## UŠ obce Chorvátsky Grob – Návrh riešenia

### Vyhodnotenie stanovísk a pripomienok uplatnených pri prerokovaní

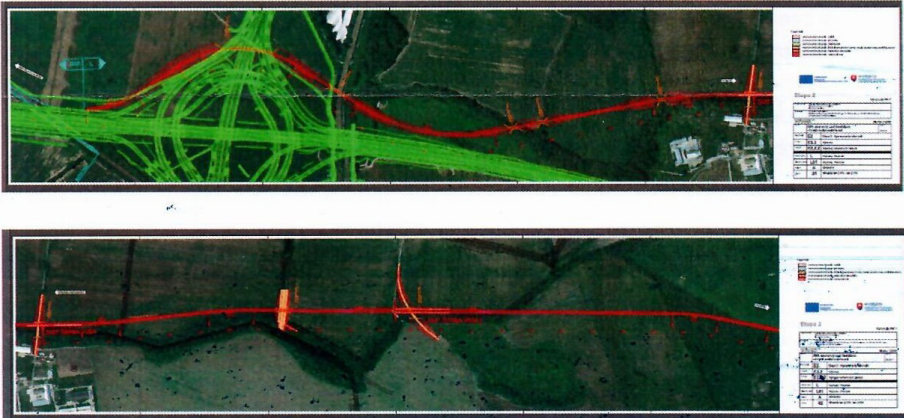
Por. č.	Účastník prerokovania Stanoviská a pripomienky	Návrh vyhodnotenia pripomienok
	<p>činnosť, ktorá by mohla ohroziť diaľnice, cesty alebo miestne komunikácie alebo premávku na nich; príslušný cestný správny orgán Ministerstvo dopravy a výstavby SR (ďalej MDV SR) povoľuje v odôvodnených prípadoch výnimky z tohto zákazu alebo obmedzenia záväzným stanoviskom. V zmysle § 11 ods. 3 cestného zákona príslušný cestný správny orgán môže nariadiť vlastníčkovi, správcovi alebo užívateľovi nehnuteľností alebo zariadenia, aby v cestnom ochrannom pásme odstránil alebo upravil stavbu alebo zariadenie, stromy, kry alebo iné porasty, prípadne aby upravil povrch pôdy.</p> <ul style="list-style-type: none"> <li>o V zmysle § 11 ods. 5 cestného zákona Žiadosť o povolenie výnimky sa podáva v štádiu prípravnej dokumentácie. Výnimky možno povoliť len v odôvodnených prípadoch, ak tým nebudú dotknuté verejné záujmy, najmä dopravné záujmy a záujmy správy dotknutej komunikácie. Povolenie výnimky možno viazať na podmienky. Na povolenie výnimky sa nevzťahujú všeobecné predpisy o správnom konaní. Žiadosť o povolenie výnimky z ochranného pásma je zverejnená na informačnom portáli MDV SR <a href="https://www.mindop.sk/ministerstvo-1/doprava-3/cestna-doprava-a-cestnainfrastruktura/cestna-infrastruktura(ziadosti-cestny-spravny-organ">https://www.mindop.sk/ministerstvo-1/doprava-3/cestna-doprava-a-cestnainfrastruktura/cestna-infrastruktura(ziadosti-cestny-spravny-organ</a>.</li> <li>o V zmysle § 11 ods. 6 cestného zákona, ak ide o povolenie výnimky v cestnom ochrannom pásme diaľnice, cestný správny orgán povoľuje výnimku na základe stanoviska správcu pozemnej komunikácie a záväzného stanoviska Ministerstva vnútra Slovenskej republiky vydaného v rozsahu jeho pôsobnosti podľa osobitných predpisov.</li> <li>o Postupovať v zmysle § 27 ods. 3 zákona č. 355/2007 Z. z. o ochrane, podpore a rozvoji verejného zdravia a o zmene a doplnení niektorých zákonov (ďalej zákon č. 355/2007 Z.z.) a pri návrhu, výstavbe alebo podstatnej rekonštrukcii budov je potrebné zabezpečiť ochranu vnútorného prostredia budov pred hlukom z vonkajšieho prostredia pri súčasnom zachovaní ostatných potrebných vlastností vnútorného prostredia.</li> <li>o Postupovať v zmysle bodu 1.9. prílohy k vyhláške č. 549/2007 Z. z. Ministerstva zdravotníctva SR, ktorou sa ustanovujú podrobnosti o prípadných hodnotách hluku, infrazvuku a vibráciách a o požiadavkách na objektivizáciu hluku, infrazvuku a vibrácií v životnom prostredí a v znení vyhlášky č. 237/2009 Z. z., aby si investor vyžiadal stanovisko od príslušného orgánu verejného zdravotníctva, či sa môžu umiestňovať nové budovy na bývanie a budovy vyžadujúce tiché prostredie okrem škôl, škôlok, nemocničných izieb a účelovo podobných budov aj v území, kde hluk z dopravy prekračuje hodnoty uvedené v tabuľke č.1 pre kategóriu územia II., alebo v území, kde takéto prekročenie je možné v budúcnosti očakávať.</li> <li>o Požadujeme prešetrenie umiestnenia a povolenia bytových jednotiek v zaťaženom území hlukom, vibráciami a emisiami, ktoré je v kompetencii rezortného štátneho orgánu ochrany zdravia Útvaru vedúceho hygienika rezortu MDV SR a Regionálneho úradu verejného zdravotníctva, ako orgánov ochrany verejného zdravia v zmysle § 13 ods. 3 písm.) a, b zákona č. 355/2007 Z. z.</li> <li>o Upozorňujeme, že rodinné a bytové domy vybudované v blízkosti diaľnice môžu byť vystavené zvýšeným</li> </ul>	<p>Berie sa na vedomie, týka sa projektov stavieb.</p> <p>Berie sa na vedomie.</p> <p>Akceptuje sa, uvedené je v UŠ rešpektované.</p> <p>Akceptuje sa, týka sa PD jednotlivých objektov.</p> <p>Akceptuje sa, príslušný orgán ver. zdravotníctva (RUVZ Bratislava) bol v procese prerokovania UŠ oslovený, v stanovenej lehote sa nevyjadril, teda v zmysle ustanovení SZ sa má za to, že k predloženému návrhu UŠ z hľadiska svojej pôsobnosti nemá pripomienky.</p> <p>Berie sa na vedomie.</p>
